「海龍三號離岸風力發電計畫 環境影響差異分析報告 (第一次變更)」

專案小組初審會議 第五次修訂本書面意見回覆說明

中華民國 110 年 4 月

圖 1.6.1-6 海龍風場(14MW)及德國 Nordsee 1 風場(6MW)依實際風機尺寸按比例尺繪製之風機間距及鳥群大小對照圖

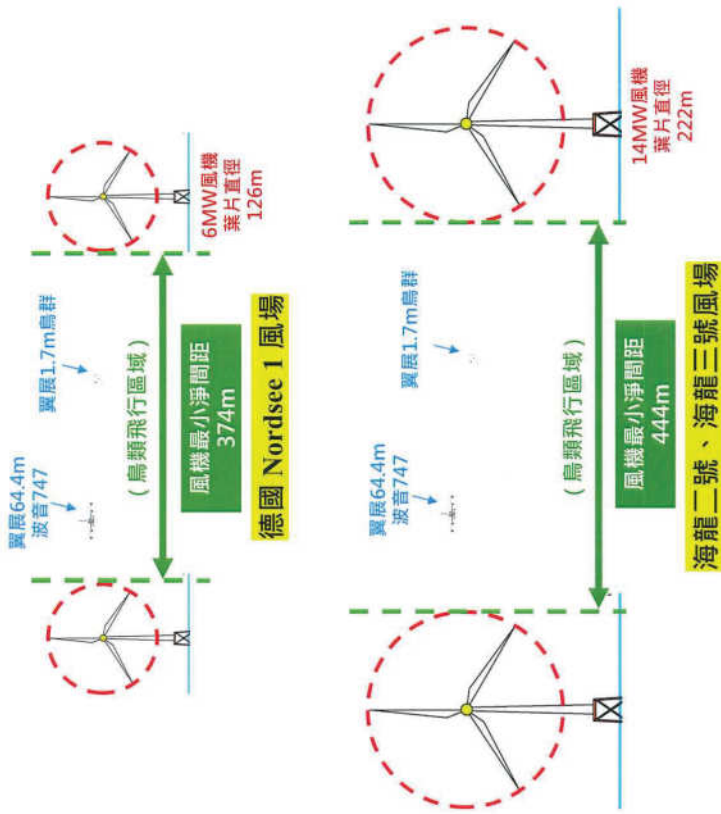
一、若此案因各種困難無法採用 4D(888 公尺)之最小風機間距，請最少維持原環說書針對 6MW 風機之最小風機間距 755 公尺，原則原環說書毫無公信力可言。

彙整2006年至今國內外監測調查研究案例顯示，鳥類飛行方向與大範圍廊道空間顯著相關，大部分鳥類會主動迴避風場，約佔97%，進入風場僅有3%(Ib Krag Petersen et al.2006；K.L. Krijgsveld et al.2011)，進入風場後的鳥類絕大多數(99.4%)於風機間會自行迴避(ORJIP Bird Collision Avoidance Study, Final Report, 2018)；另參考國外觀察鳥類迴避風機的行為研究顯示(圖1.6.1-3)，鳥類通過風機群迴避距離約200公尺(Larsen and Madsen,2000)，顯示鳥類比人類想像中更會迴避風機；丹麥Tuno Knob風場鳥類目視調查顯示(Effects of wind turbines on flight behaviour of wintering common eiders: implications for habitat use and collision risk, 2007)，風場範圍及風機外200公尺、風機外200~600公尺鳥類數量比例分別為23.6%、76.4%，顯示鳥類迴避風機約為200公尺(圖1.6.1-4)；臺灣「王功風力發電計畫」鳥類雷達調查顯示(圖1.6.1-5)，風機設置後，北堤(風機間距200公尺，淨間距129公尺)鳥類數量由49%降至17%，約38%鳥類轉移至環評階段規劃預留之東側鳥類飛行廊道，顯示鳥類飛行路徑因風機開闢而有轉移現象，另一部份則改由西堤進出(風機間距500公尺，淨間距429公尺)，約佔34%，顯示已有充分空間提供鳥類飛行，與前述鳥類迴避風機情形相符；本計畫風機淨間距達444公尺，可提供鳥類充足的飛行空間。

本計畫已蒐集國內外施工或營運中風場淨間距實例(表1.6.1-1)，留設淨間距約為301~410公尺，本次變更新增11MW~15MW大型化風機方案，風機最小間距為666公尺，以最有可能採用之14MW風機估算最小淨間距為444公尺，不小於國內外風場淨間距實例，此外，本計畫為分析實際風機尺寸、風機間距及鳥類

大小關係，按等比例尺繪製如圖1.6.1-6所示，經比對本計畫風機淨間距(444公尺)及翼展170公分大型鳥群後，評估留設風機間距可提供鳥類於風機間飛行迴避空間。

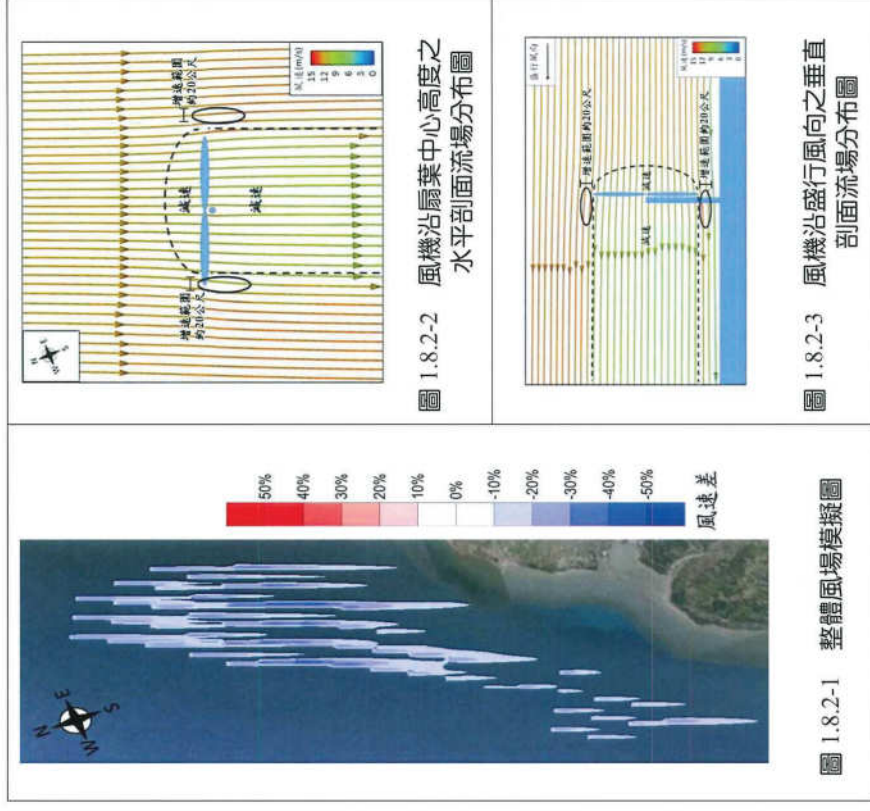
二、圖 2.12.2-2 為單機之垂直風場模擬，請補充說明變更後於葉片尺寸增加之情形下，垂直風場是否需重新模擬。

說明：敬請委員指教。「彰化雲林地區離岸式風力發電計畫環境影響調查報告書」中「葉片間漩渦及末端氣流擾動影響及可利用空間檢核」主要目標為了解風機旋轉時，於葉片間產生漩渦及氣流對鳥類的可能影響。

由於風力發電之原理係擷取環境風能，以轉化為電能輸出，而是被動性的接受氣流的撞擊，進而造成扇葉轉動，因此會隨周遭環境風場之風速高低變化，驅動風機扇葉進行不同轉速之轉動。

圖 2.6.2-1 海龍風場留設與鄰近風場連續之鳥類廊道

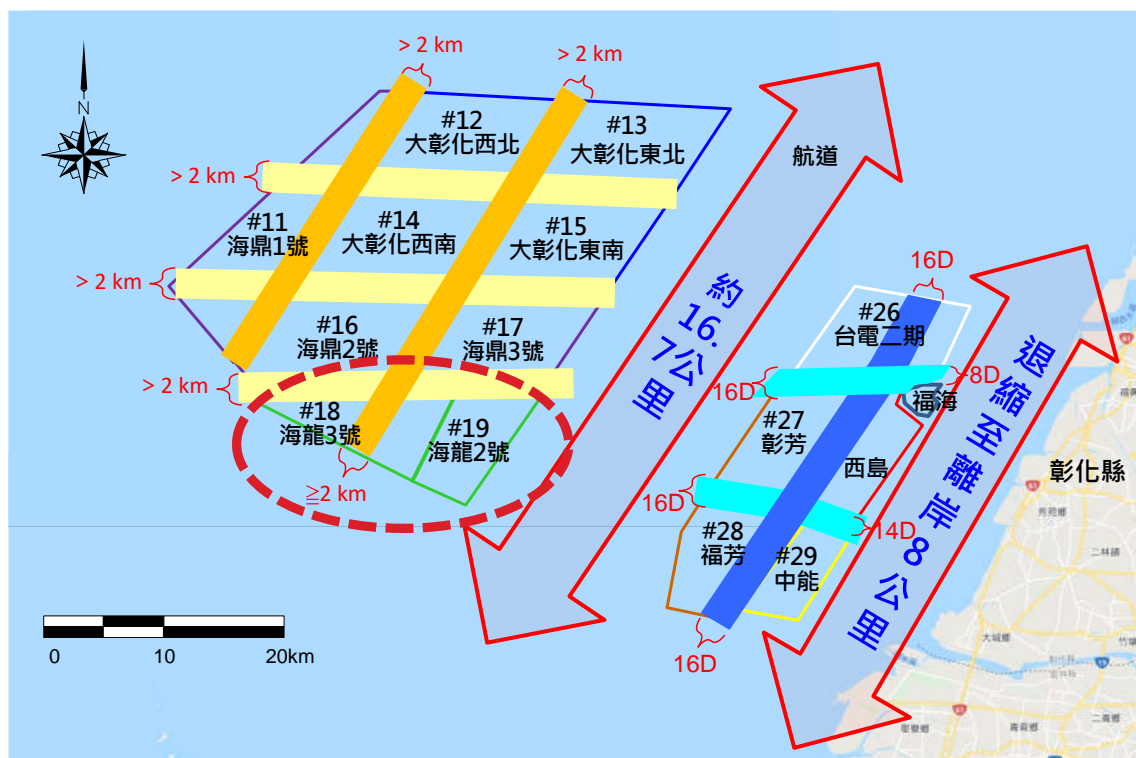
審查意見	答覆說明	修訂處	
		章節	頁次
(二)為了降低鳥擊機率，原本「海龍二號」和「海龍三號」風場間之航道應予取消，否則將增加北飛鳥擊之機率。	<p>敬謝委員指教，經與經濟部能源局溝通後，說明如下：</p> <p>(一)依據「離岸風電規劃場址申請作業要點」規定，為了預留海底電纜空間、考量公共安全及船舶航行安全，與相鄰潛力場址之邊界應留設6倍最大轉子直徑做為緩衝區。</p> <p>(二)海龍二號、海龍三號風場已依據「離岸風電規劃場址申請作業要點」規定完成規劃場址申請，並已完成場址容量分配在案，故「取消海龍二號與三號間緩衝區以規劃設置風機」於政府行政程序上，確屬不可行。綜合考量本案推動仍應符合前述已核准之許可文件及行政程序，建議委員諒察本案仍應於海龍二號、海龍三號風場間分別留設6倍最大轉子直徑做為緩衝區。</p> <p>(三)本次變更配合「彰化雲林地區離岸式風力發電計畫環境影響調查報告書」及經濟部整體規劃，於海龍三號風場新增2,000公尺銜接鄰近風場連續之鳥類廊道，以營造有利鳥類南北飛行方向，詳圖2.6.2-1所示。</p>	4.2	4-5~6

圖 2.7-1 海龍風場留設與鄰近風場連續之鳥類廊道

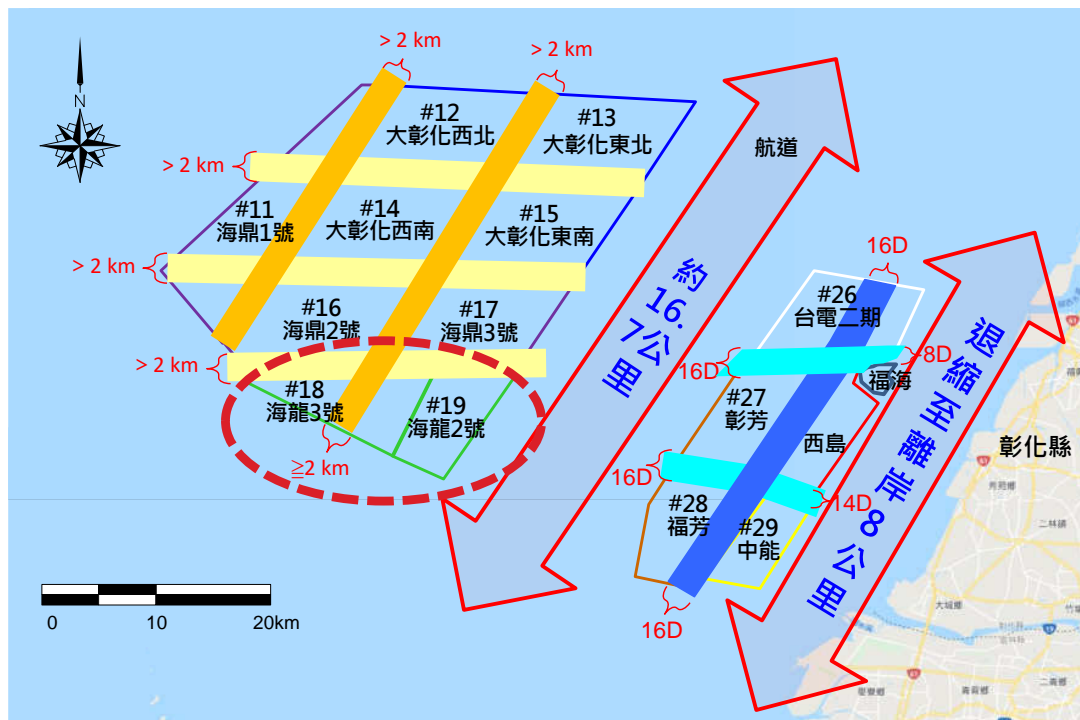
審查意見	答覆說明	修訂處	
		章節	頁次
七、孫委員振義			
前次意見(含會議結論)尚須補正，補正意見如下： 「海龍二號」和「海龍三號」2 風場邊界退縮 6 倍直徑，是否可作為增大風機間距之空間，以兼顧生態與發電效益。此邊界退縮反而易成為鳥群飛行陷阱，請妥善考量。	敬謝委員指教，經與經濟部能源局溝通後，說明如下： (一) 依據「離岸風電規劃場址申請作業要點」規定，為了預留海底電纜空間、考量公共安全及船舶航行安全，與相鄰潛力場址之邊界應留設6倍最大轉子直徑做為緩衝區。 (二) 海龍二號、海龍三號風場已依據「離岸風電規劃場址申請作業要點」規定完成規劃場址申請，並已完成場址容量分配在案，故「取消海龍二號與三號間緩衝區以規劃設置風機」於政府行政程序上，確屬不可行。綜合考量本案推動仍應符合前述已核准之許可文件及行政程序，建請委員諒察本案仍應於海龍二號、海龍三號風場間分別留設6倍最大轉子直徑做為緩衝區。 (三) 本次變更配合「彰化雲林地區離岸式風力發電計畫環境影響調查報告書」及經濟部整體規劃，於海龍三號風場新增2,000公尺銜接鄰近風場連續之鳥類廊道，以營造有利鳥類南北飛行方向，詳圖2.7-1所示。	4.2	4-5~6

圖 2.9.2-1 本計畫與鄰近風場聯合設置鳥類監測系統示意圖
(結合連續之鳥類廊道)

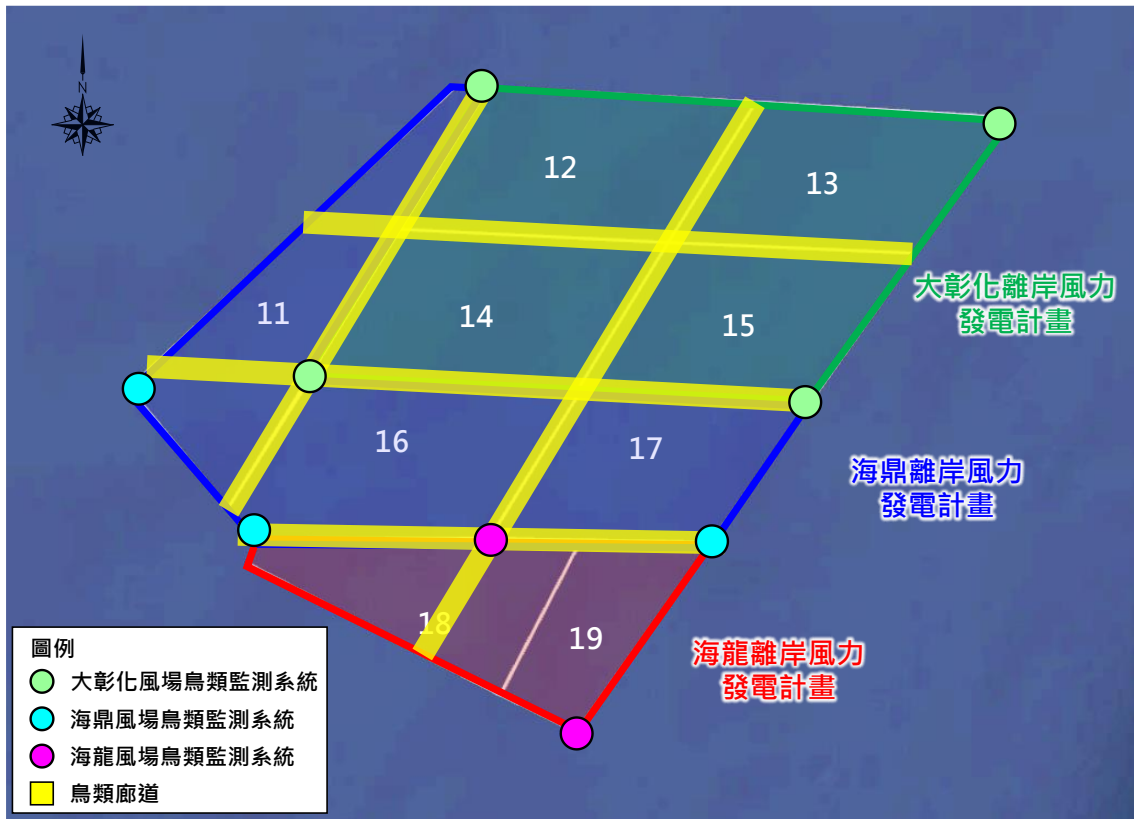
審 查 意 見	答 覆 說 明	修 訂 處	
		章 節	頁 次
九、簡委員連貴			
(一)補正回應情形已符規定或足供審查判斷所需資訊。	敬謝委員支持。	—	—
(二)本案設置聯合鳥類監測系統，並與各開發單位建立共通平台通報及資訊公開機制，值得肯定，請確實推動執行。	<p>敬謝委員支持。本計畫未來將設置聯合鳥類監測系統，並與各開發單位建立共通平台通報及資訊公開機制，說明如下：</p> <p>(一)聯合鳥類監測系統</p> <p>經結合於海龍三號風場新增銜接鄰近風場連續之鳥類廊道後，初步規劃可能設置位置示意圖詳如圖2.9.2-1，實際設置位置將依據風場設置的順序以及風機配置選擇適切位置。</p> <p>(二)共享鳥類監測信息</p> <p>海龍二號、三號風場為彰化雲林地區離岸風場規劃建置之共同溝通平台成員之一，彰化雲林地區共16個個開發單位除了定期召開共同溝通平台會議，針對鳥類或生態議題進行討論協調外，開發期間(含施工及營運階段)如針對監測結果有發生異常事件，例如監測數據超過法規標準值、符合法規標準值但有異常極端數據、生態物種出現異常變化等狀況，可以電子郵件等即時通報相關單位來因應處理，以保護生態環境、降低可能危害，資訊公開機制詳圖2.9.2-2所示。</p>	7.1	7-10~11

圖 2.9.3-1 海龍風場留設與鄰近風場連續之鳥類廊道

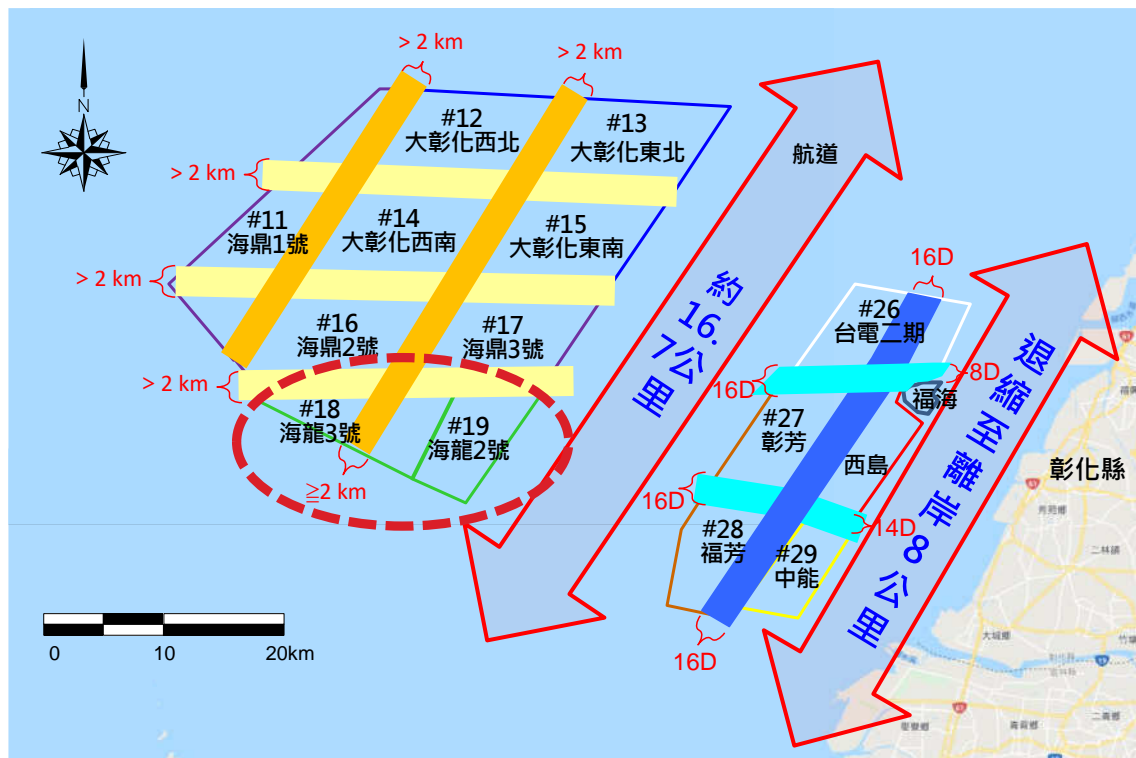
審查意見	答覆說明	修訂處	
		章節	頁次
(三)本案變更配合經濟部整體規劃，「海龍三號」風場留設 2,000 公尺銜接連續之鳥類廊道，有助於鳥類更友善飛行空間。	敬謝委員支持。本次變更配合「彰化雲林地區離岸式風力發電計畫環境影響調查報告書」及經濟部整體規劃，於海龍三號風場新增2,000公尺銜接鄰近風場連續之鳥類廊道，以營造有利鳥類南北飛行方向，詳圖2.9.3-1所示。	4.2	4-5~6

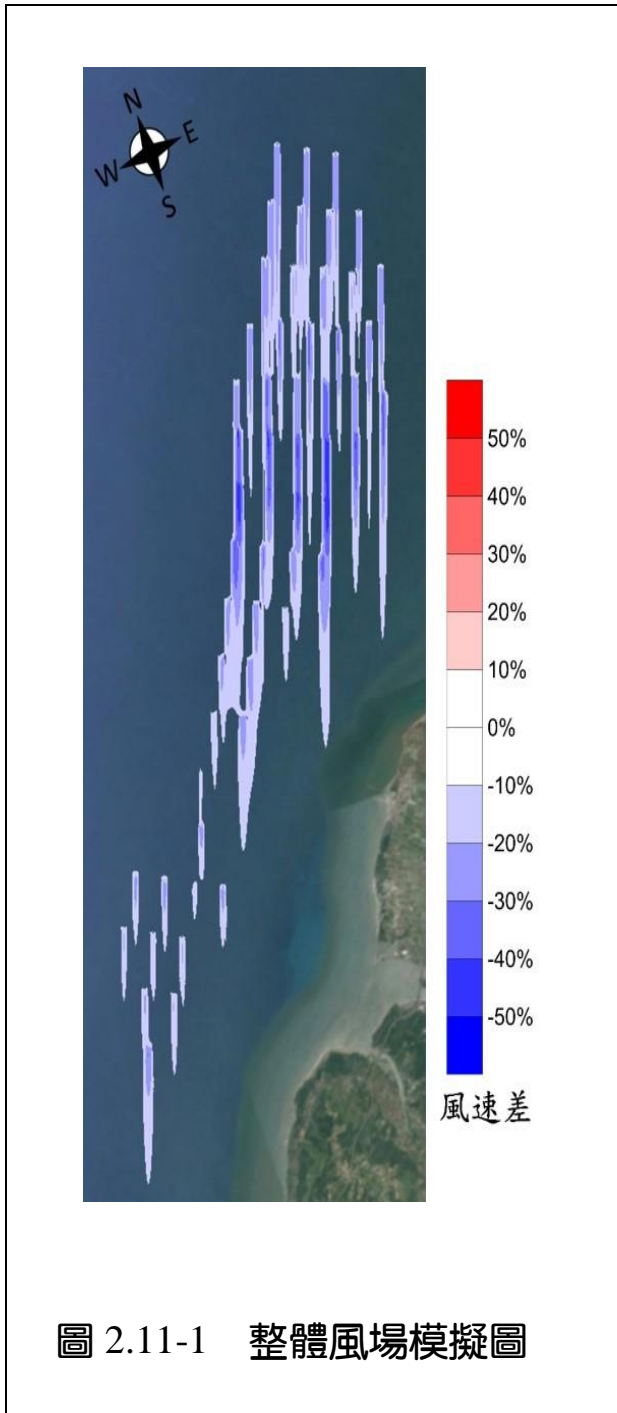
審查意見	答覆說明	修訂處	
		章節	頁次
十一、白委員子易			
前次意見(含會議結論)尚須補正，補正意見如下：開發單位於回覆中提供圖 1.8.1-1，但此圖應為鳥類環境調查報告之整體風場模擬圖，雖然開發單位以單機之風場解釋上、下游風場之變化，但風機外圍仍有約 20 公尺之增速區，請釐清當鳥類飛過此風場時，是否造成捲入或吸入之影響。	遵照辦理。由於風力發電之原理係擷取環境風能，以轉化為電能輸出，而是被動性的接受氣流的撞擊，進而造成扇葉轉動，因此會隨周遭環境風場之風速高低變化，驅動風機扇葉進行不同轉速之轉動。 參考「彰化雲林地區離岸式風力發電計畫環境影響調查報告書」中「葉片間漩渦及末端氣流擾動影響及可利用空間檢核」模擬評估結果，風機設置後對於整體風場的影響以減速為主(圖2.11-1)，減速區域位於風機旋轉範圍、前方與後方，風能在風機扇葉前方約 40 公尺處已開始呈現減速現象(圖2.11-2)，風機旋轉範圍外約20公尺區域有局部氣流擠壓，呈現增速現象(圖2.11-2~3)；由此結果可證，鳥類倘飛行經	6.1.4	6-47~48

審查意見	答覆說明	修訂處	
		章節	頁次
	過風機扇葉前方時，風機不會吸入鳥類，產生撞擊扇葉風險。

圖 2.12.3-1 海龍風場留設與鄰近風場連續之鳥類廊道

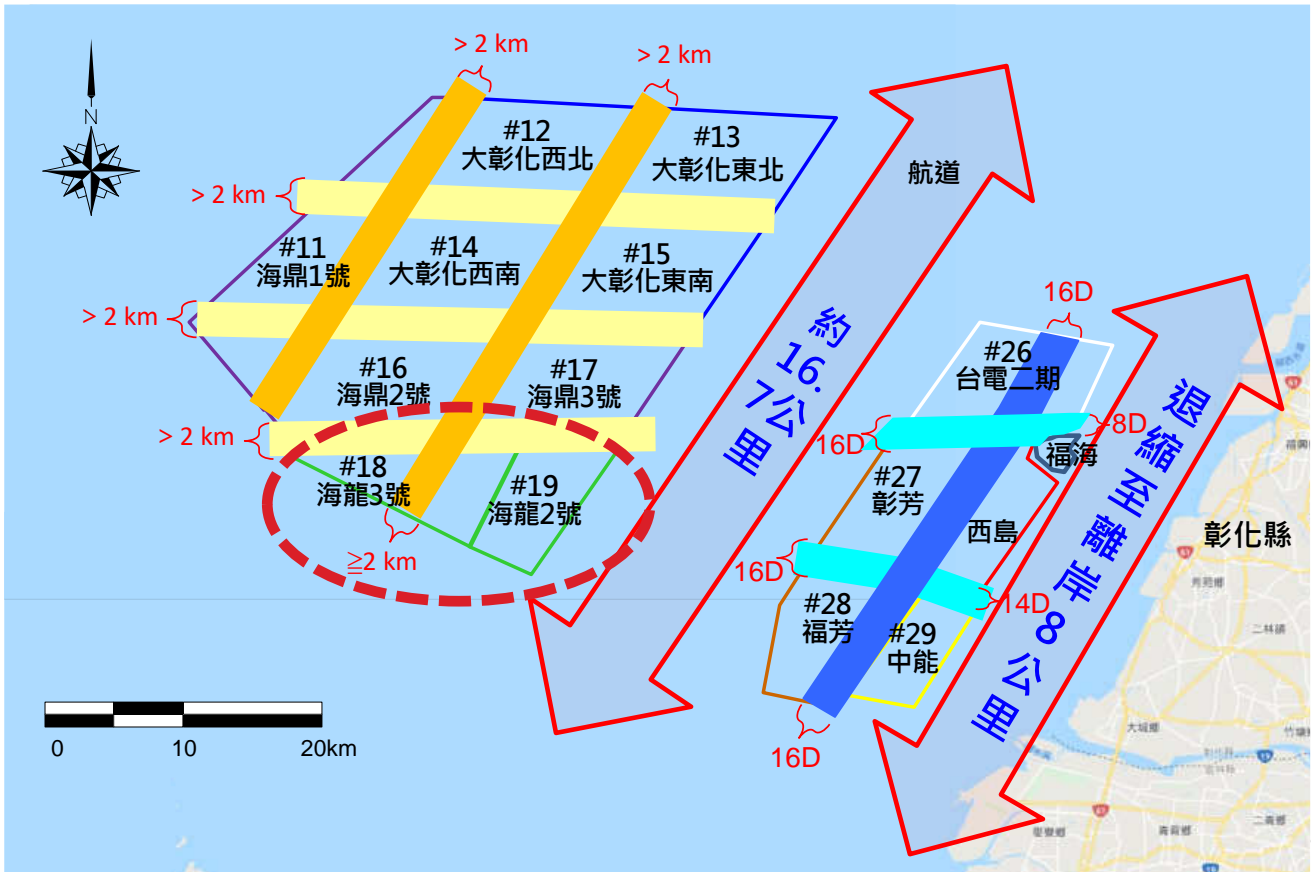
審 查 意 見	答 覆 說 明	修 訂 處	
		章 節	頁 次
十二、經濟部能源局(發言摘要)			
(一)本案為第二階段潛力場址案件，本案已通過環境影響評估，但是後續因為機組變大，所以相關配置需要變更，而離岸風電為國家重要之能源政策，希望各位委員予以支持。	敬謝支持。	—	—
(二)依「離岸風力發電規劃場址申請作業要點」規定「風力機基座中心與相鄰潛力場址邊界最短距離小於6倍葉輪直徑，或有其他必要情形時，主管機關得要求申請人提出說明或為其他必要處置。」其實所有的風場都一樣，此規定是用於施工運維船隻通行及預留海底電纜，雖然「海龍二號」和「海龍三號」風場是同一集團，但申請許可為2家不同公司，2家不同的評分，初步檢討結果，因為是不同法律主體，為了公共安全及船舶航行安全，這部分目前彈性較小。	敬悉。	—	—
(三)當初36個潛力場址的風場面積，單純是匡範圍劃出來的，當時沒想到鳥的飛行，開發單位除邊界之外，也願意在「海龍	敬謝支持。本次變更配合「彰化雲林地區離岸式風力發電計畫環境影響調查報告書」及經濟部整體規劃，於海龍三號風場新增2,000公尺銜接鄰近風場連續之鳥類廊道，以營造有利鳥類南北飛行方向，詳圖2.12.3-1所示。	4.2	4-5~6

審查意見	答覆說明	修訂處	
		章節	頁次
三號」風場再劃設 1 條通道，讓鳥類的飛行更能連貫，本局希望委員支持。

圖 2.12.4-1 依據「航空障礙物標誌與障礙燈設置標準」，規劃 14MW 風機航空警示燈佈設位置示意圖

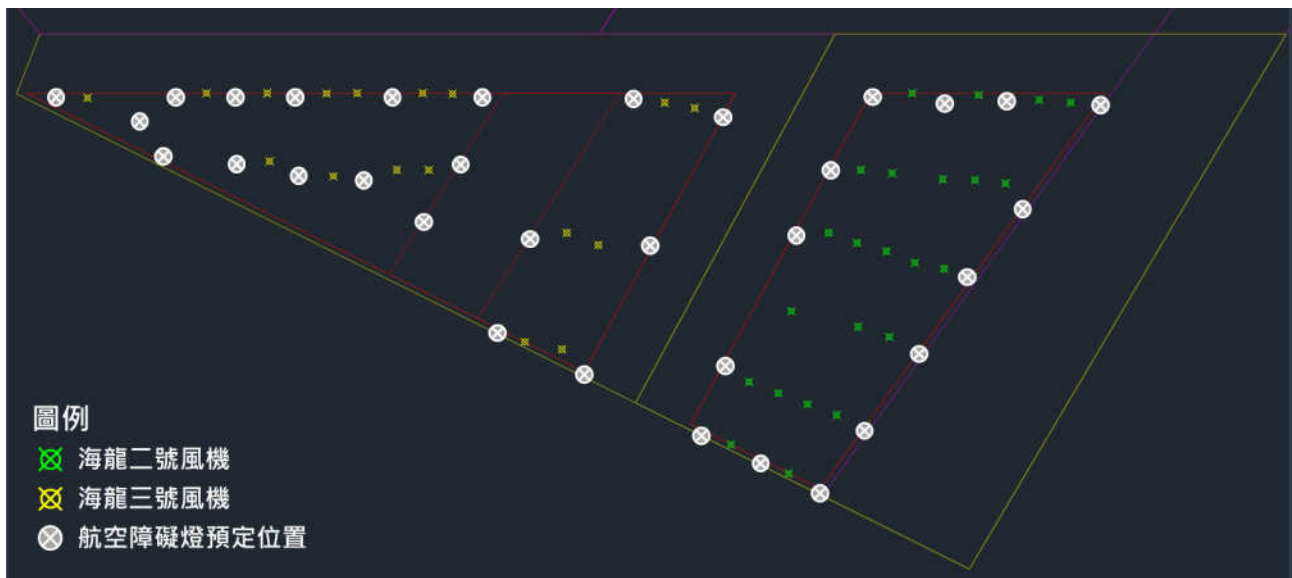
審查意見	答覆說明	修訂處	
		章節	頁次
(四) 假設本案審核修正通過，本局將責成開發單位在鳥類不應該飛入的邊界承諾設置相關警示標誌，再次說明，相鄰風場間距留設 6 倍葉輪直徑距離，除了保留維護船隻、海纜等，是屬通案性規定，若檢討其 6 倍葉輪直徑距離，會影響全部風場。	遵照辦理。本計畫營運期間將依據民航局頒布之「航空障礙物標誌與障礙燈設置標準」規定設置最少之航空警示燈，以最有可能設置之 14MW 風機初步規劃航空警示燈佈設位置，詳圖 2.12.4-1 所示；本計畫實際航空警示燈佈設位置及數量，將依據法令規定設置最少之航空警示燈，並取得民航局同意函，達到維護飛航安全，亦有警示鳥類迴避風力發電機，降低夜間遷徙鳥類的死亡率目標。	7.1	7-4 7-10

圖 2.13-1 地質鑽孔位置圖

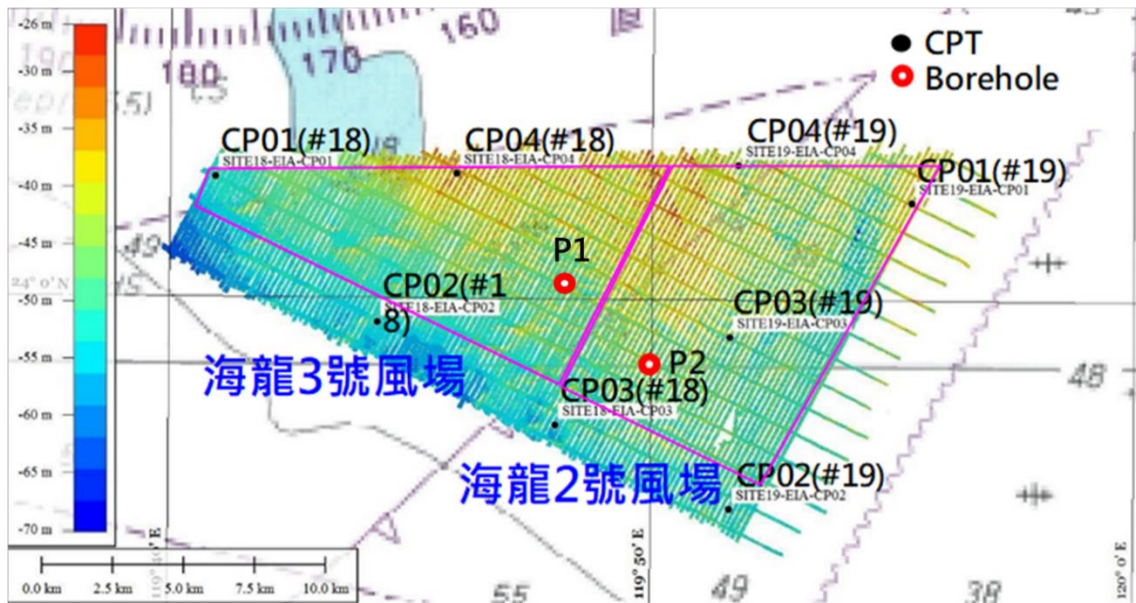
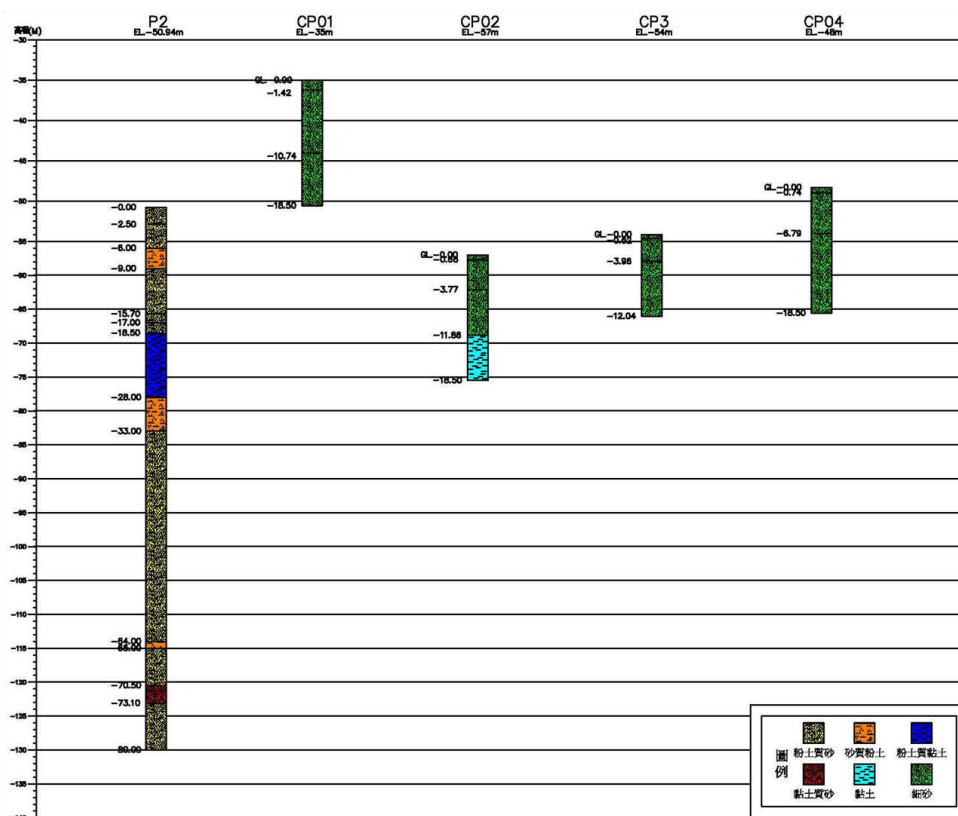
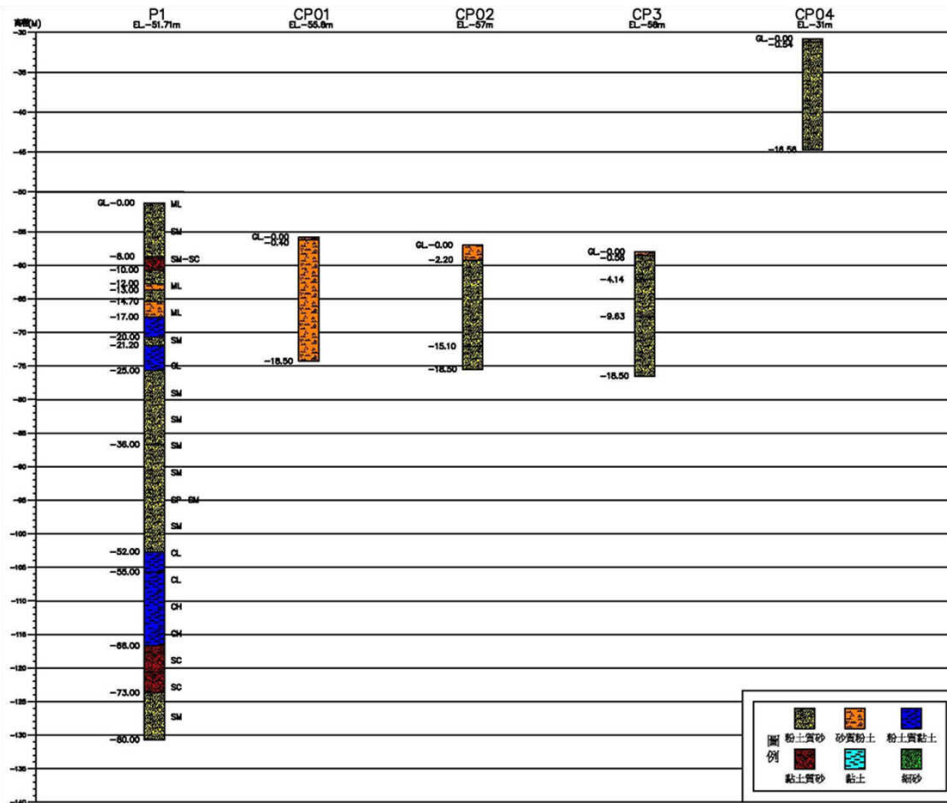
審查意見	答覆說明	修訂處	
		章節	頁次
十三、經濟部中央地質調查所			
海龍三號離岸風力發電計畫環境影響差異分析報告(第一次變更)」(第5次修訂本)中，p.89之地層地質柱狀圖，經比對似乎非海龍3號風場之鑽探資料，建請說明。	敬謝指教。經確認後，「海龍三號離岸風力發電計畫環境影響差異分析報告(第一次變更)」(第5次修訂本)p.89之地層地質柱狀圖誤植為海龍二號之鑽探資料，已補上海龍三號鑽探地層地質柱狀圖，詳圖2.13-1所示。	—	—
